01.10.2015 № 01-02/3338
На № _____ от _____

По итогам производственного совещания на объекте: «Строительство нового дополнительного корпуса на 100 мест в ГУ «Психоневрологический дом-интернат для престарелых и инвалидов №1» в д. Острошицкий Городок Минского района Минской области»

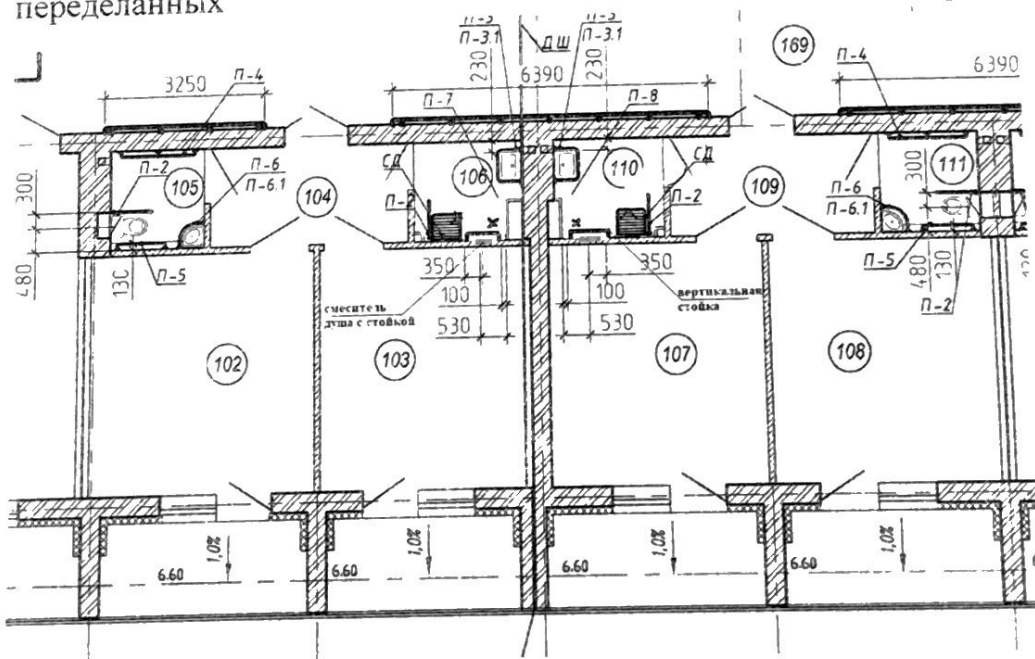
- * Установку поручней моделей П-3 и П-6 для умывальников производить на одном уровне с умывальником на высоте 750 мм от чистого пола.
- * Поручни моделей П-3.1 и П-6.1 в зоне расположения сифона устанавливать на высоте ~530 мм для защиты от механических повреждений.
- * В связи с тем, что габариты умывальника не позволяют выполнить установку поручня П-3 на требуемом уровне, подрядной организации необходимо выполнить переделку указанных поручней путем увеличения их размеров.
- * Поручни П-7, П-8, П-9 подлежат переделке в скобу с вертикальной

штангой для настенного крепления в зоне смесителя, с учетом левого и правого исполнения.
